レバー位置変更サービス

サービス内容

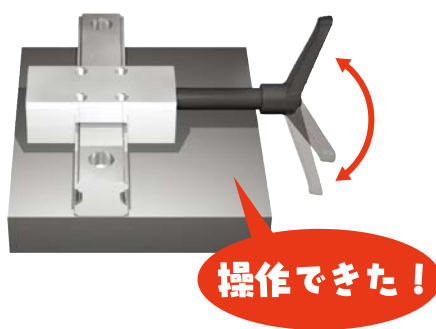
- リニアクランパ・ズィーマニュアルタイプ **HK** **HKL** のレバー部首下長さを延長できます。テーブルなどとの干渉によりレバー操作部の位置を変更したい場合に最適です。
(位置変更を使用する部品の材質：SUS304)
